廃炉発官 30 第 259 号  
平成 31 年 1 月 8 日

福島第一原子力発電所 特定原子力施設に係る実施計画 変更認可申請書の  
一部補正について

- 「福島第一原子力発電所 特定原子力施設に係る実施計画」  
中低濃度タンク（Cエリアフランジタンク）の撤去及びRO濃縮水移送ポンプの一部撤去に関する審査の進捗を踏まえ、下記の通り補正を行う。

図-1 配管概略図 (7/17)

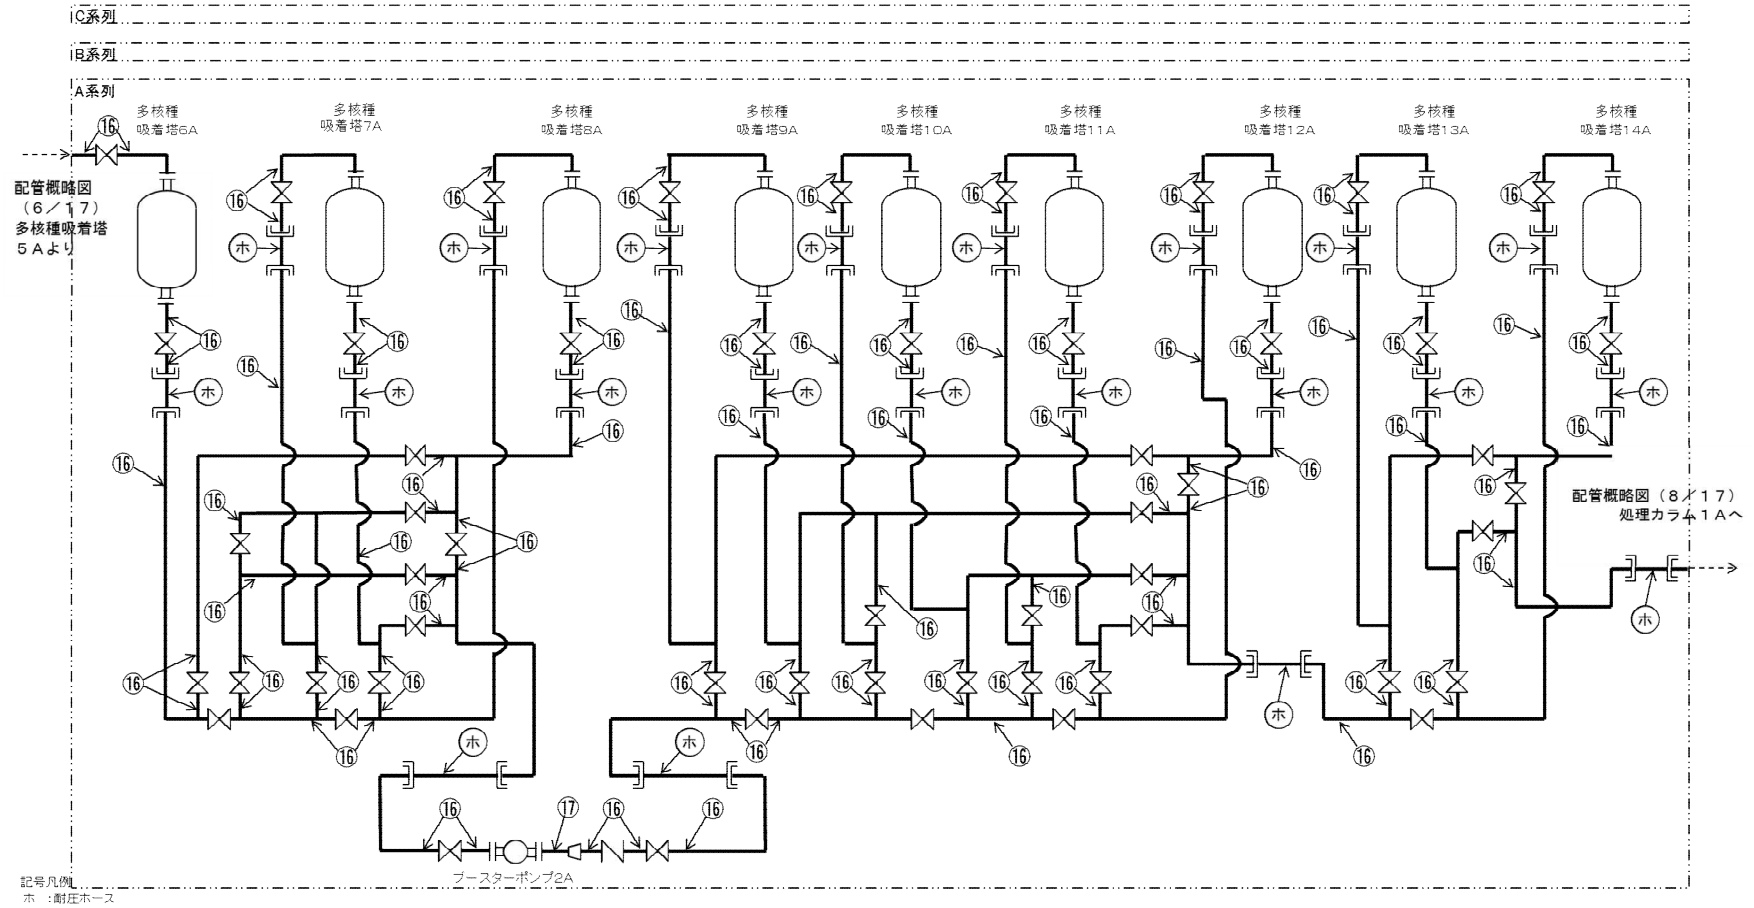
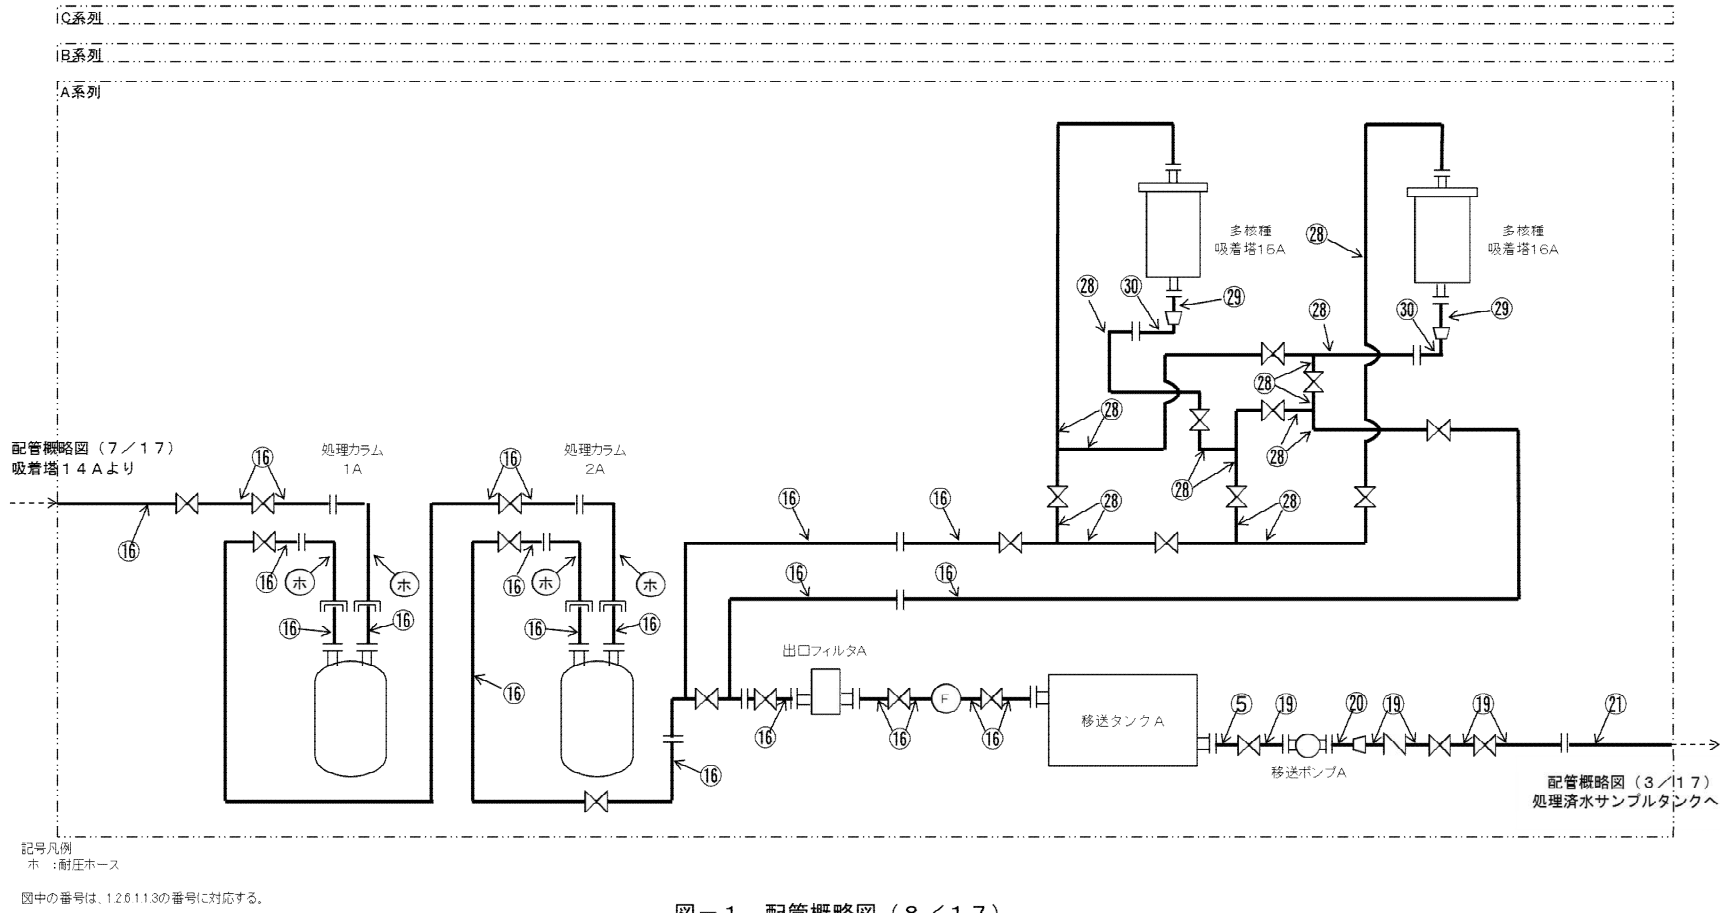
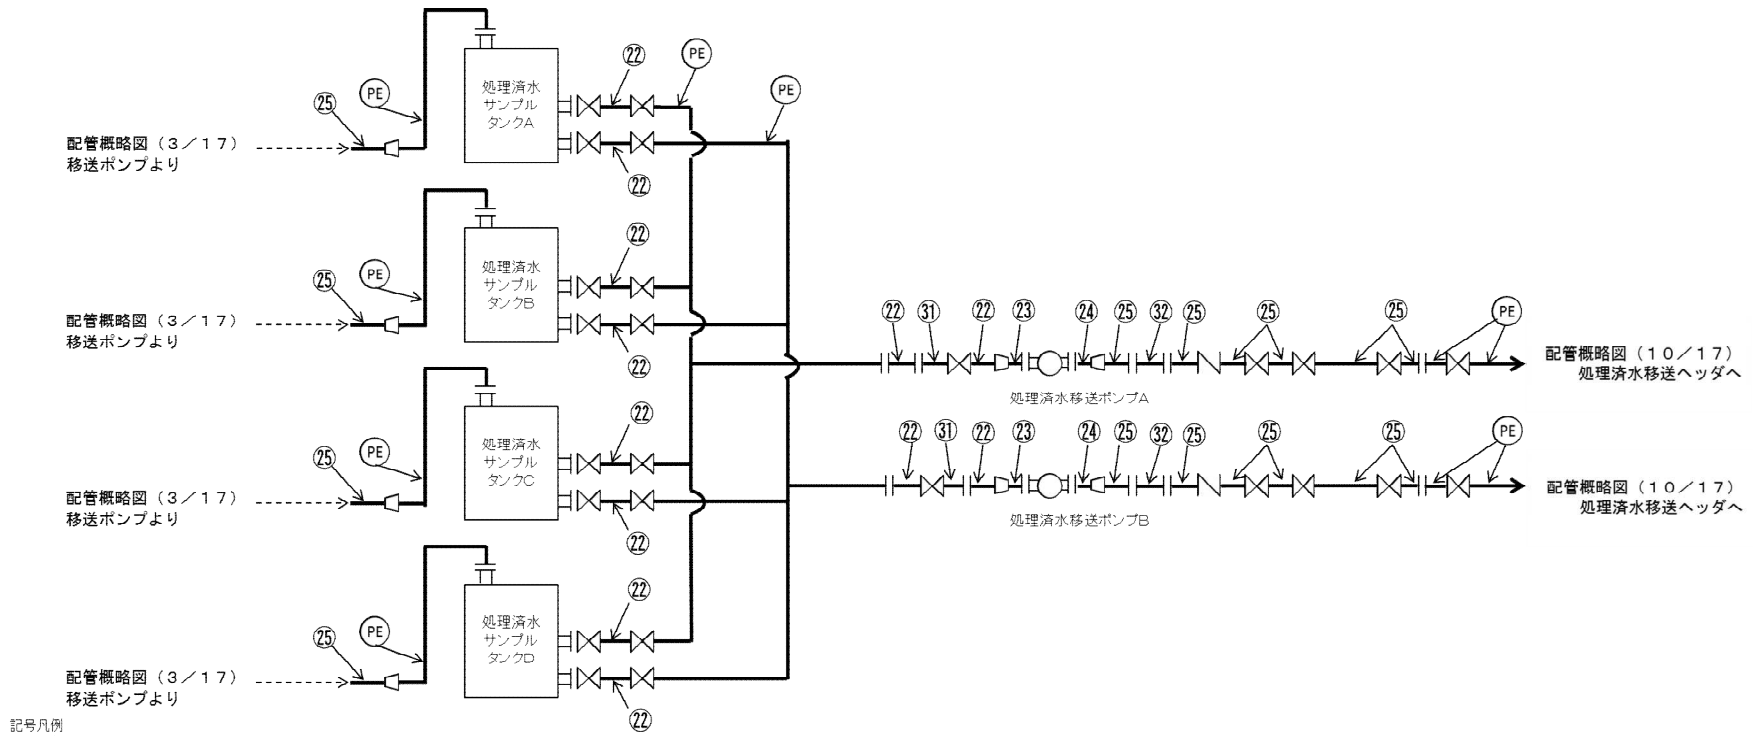
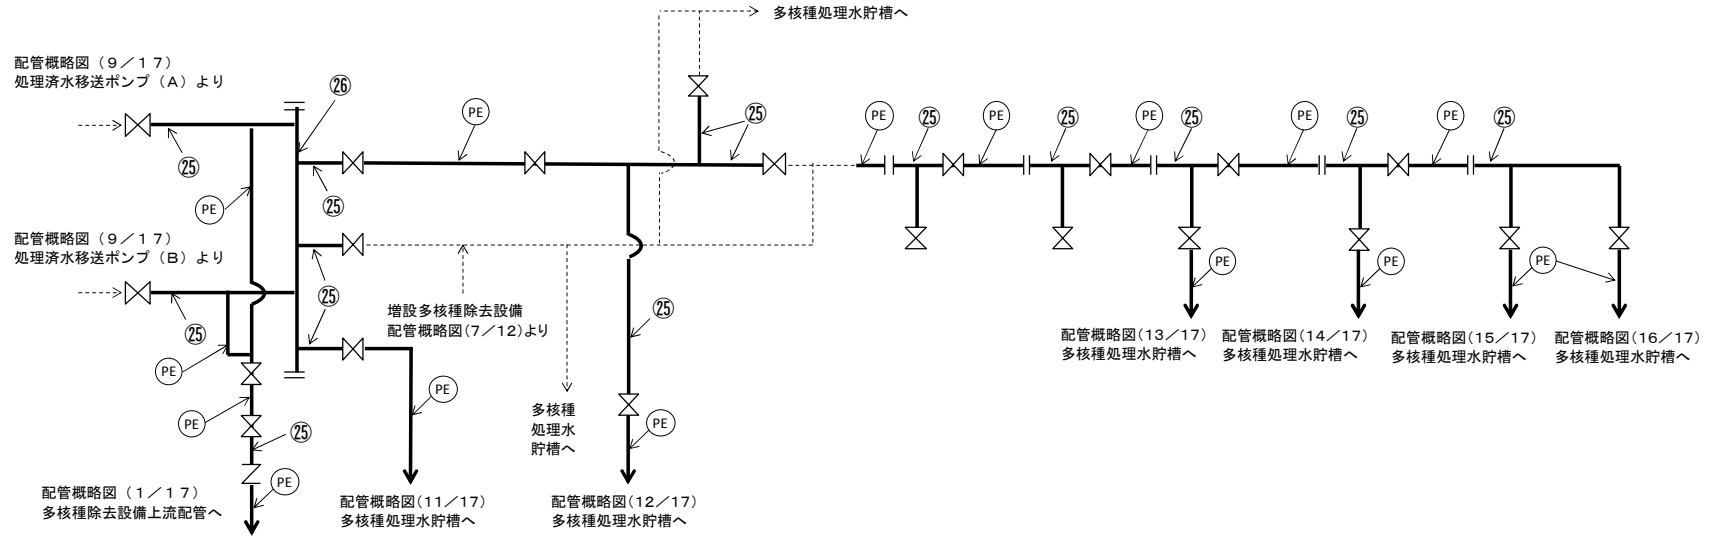
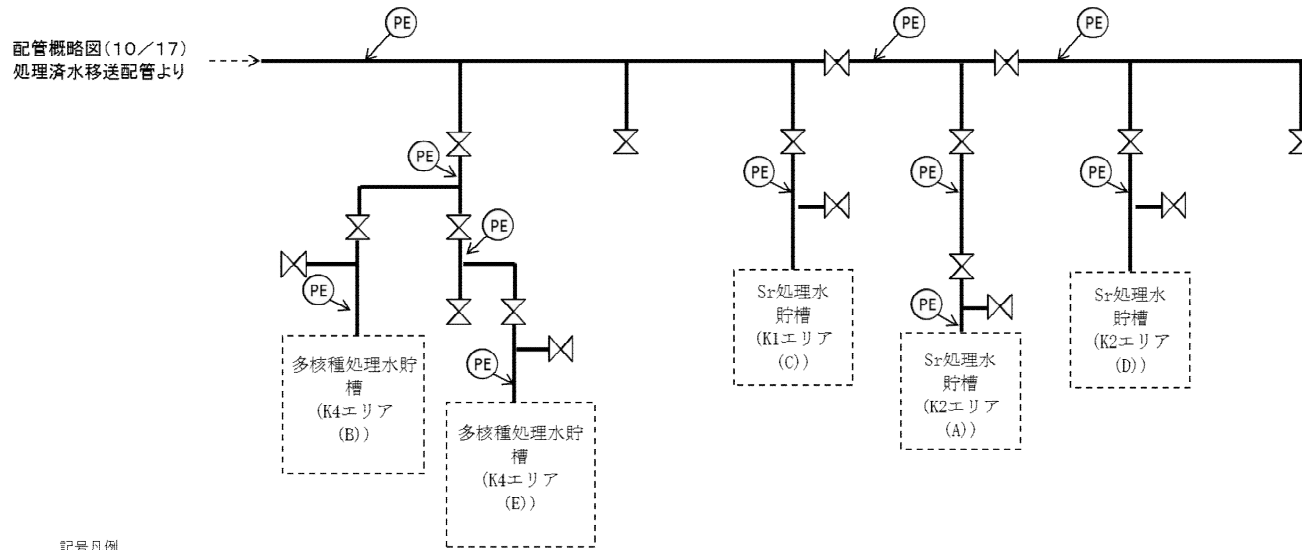
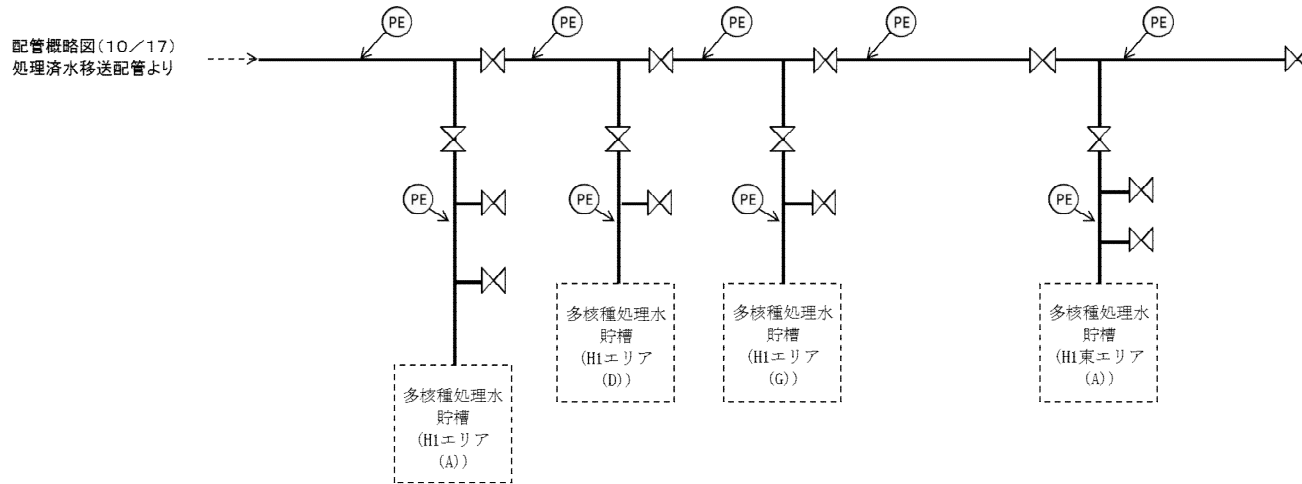
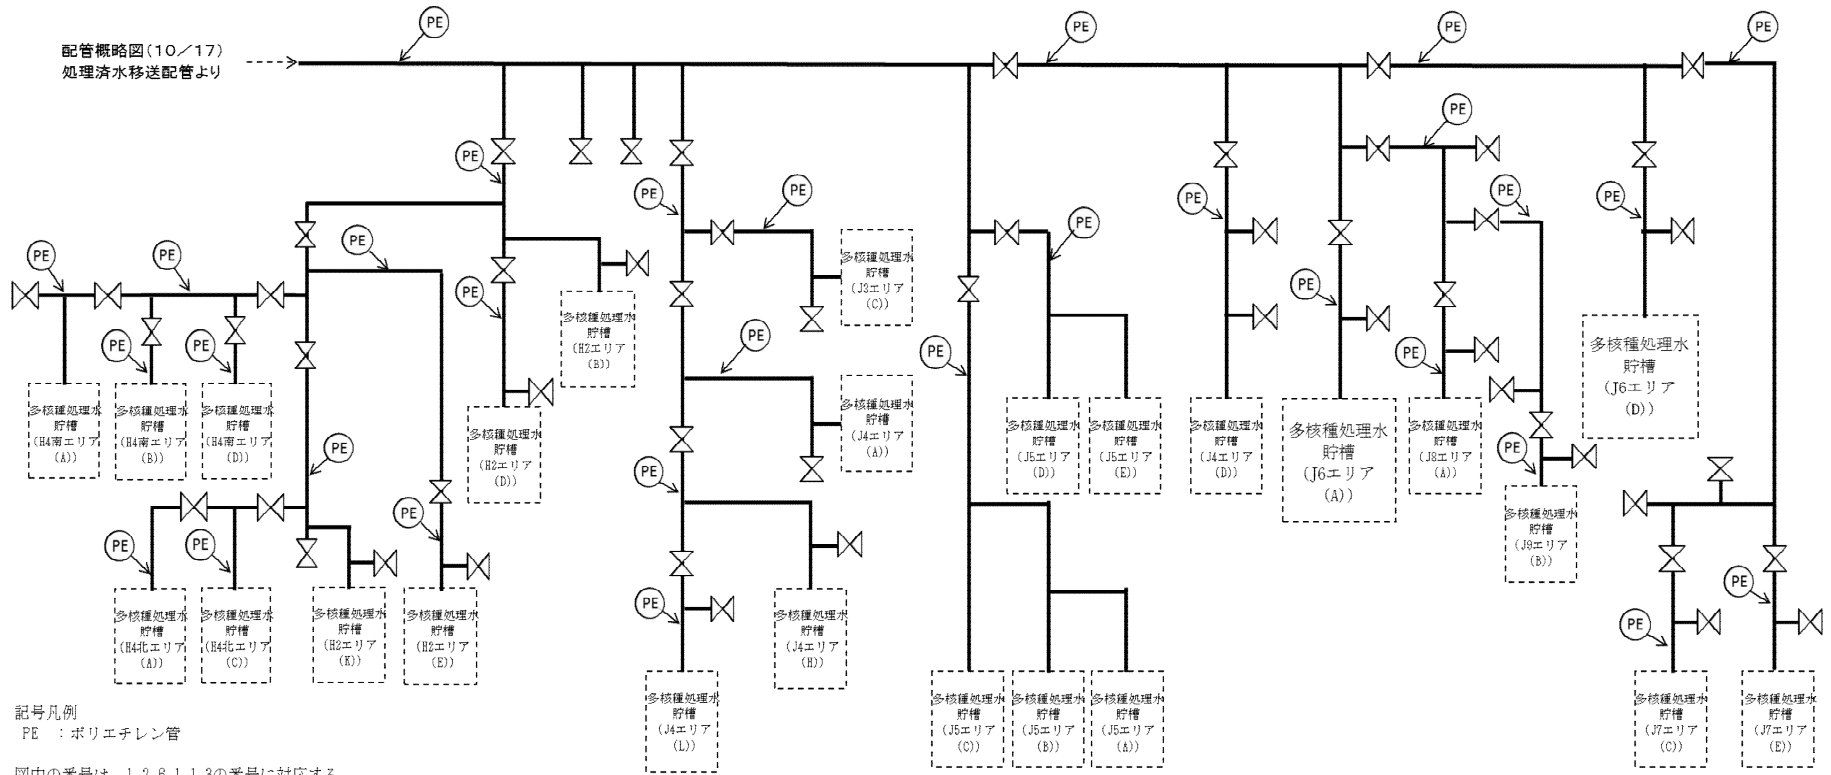
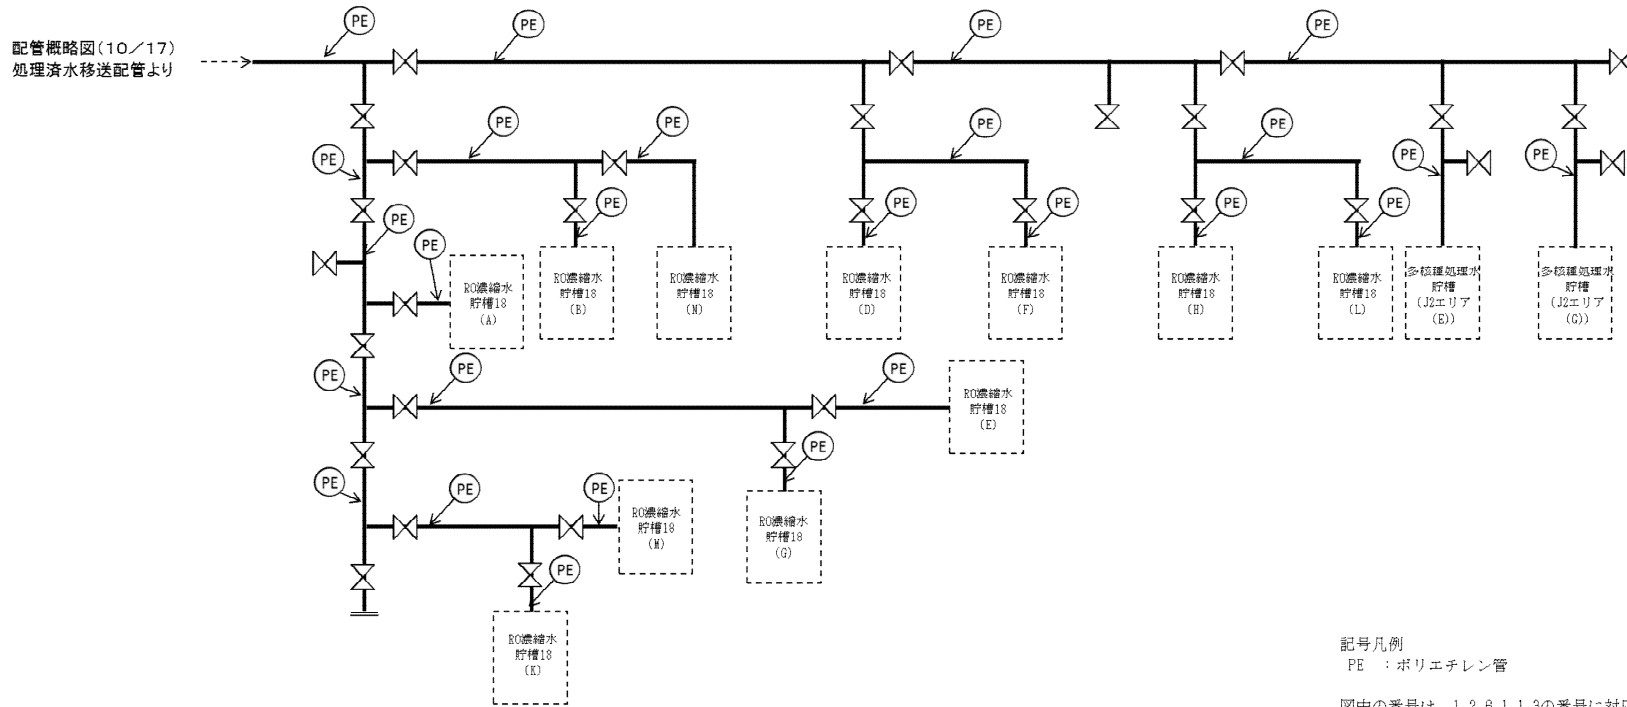
添付資料－2

- ・配管概略図の記載の変更
